## 改善箇所説明図②

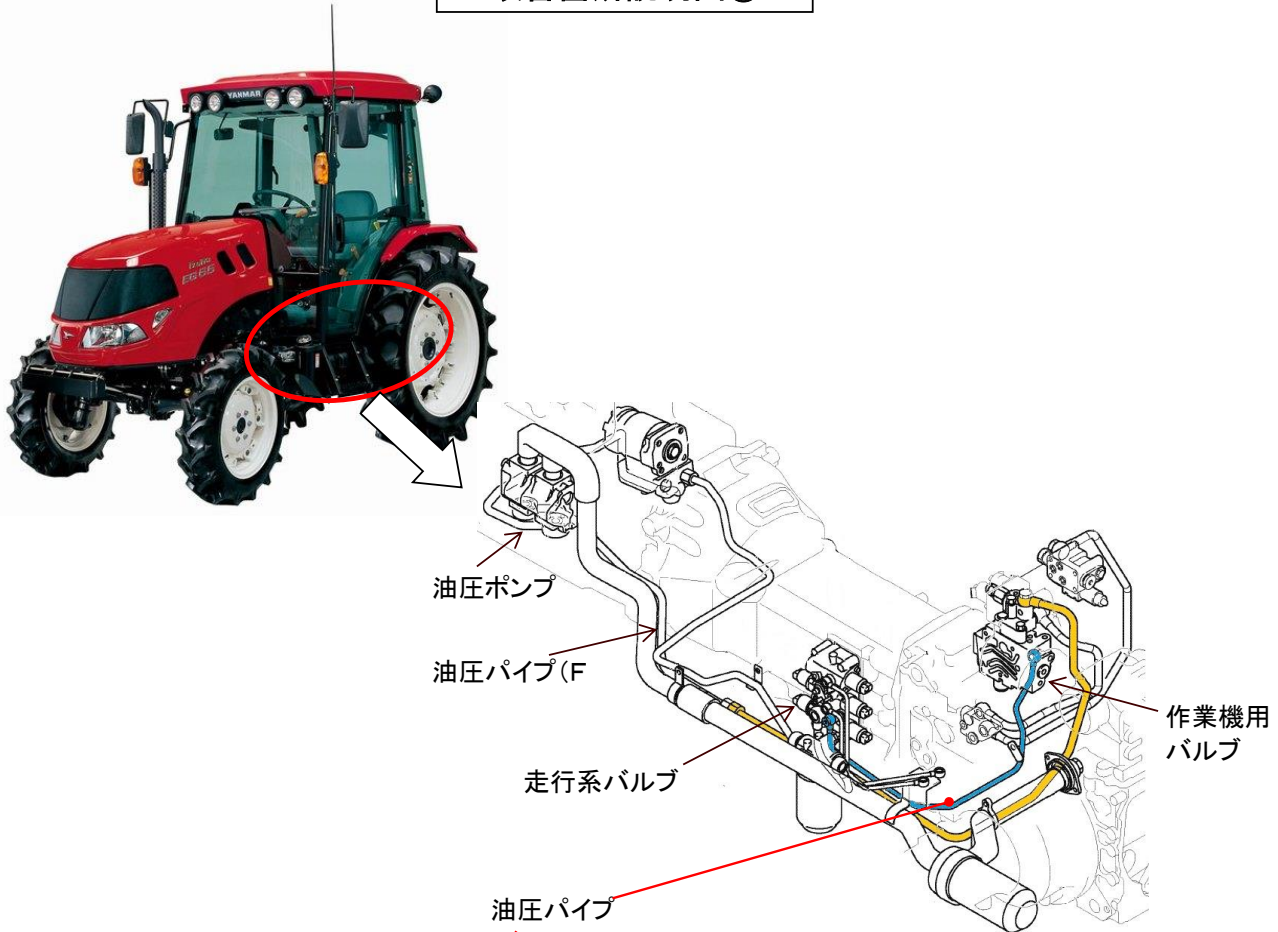
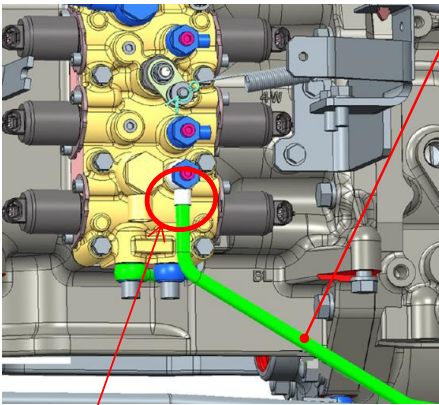
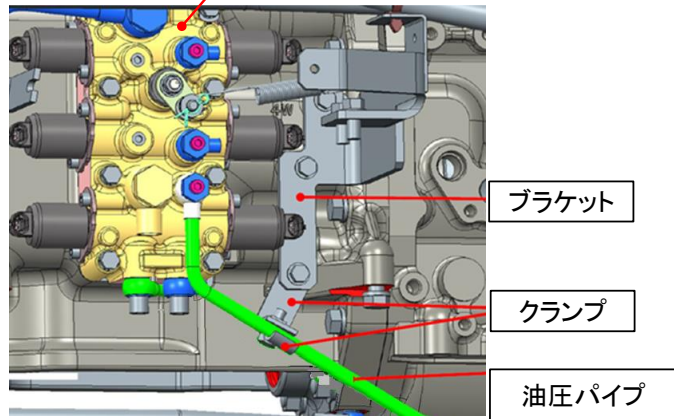
農耕トラクタの油圧配管において、走行系バルブから作業機用バルブへの油圧パイプの取付構造が不適切なため、取付部付近に土や石が挟まることにより過度の応力が発生することがある。そのため、そのままの状態で使用を続けると、油圧パイプに亀裂が生じ、油漏れが発生して、最悪の場合、トランスミッションが作動不良となり、走行不能になるおそれがある。

全車両、走行系バルブから作業機用バルブへの油圧パイプにクランプ及びブラケットを追加する。また、当該パイプを点検し、亀裂が発生している場合は新品のパイプと交換する。

クランプの有無によって識別する。
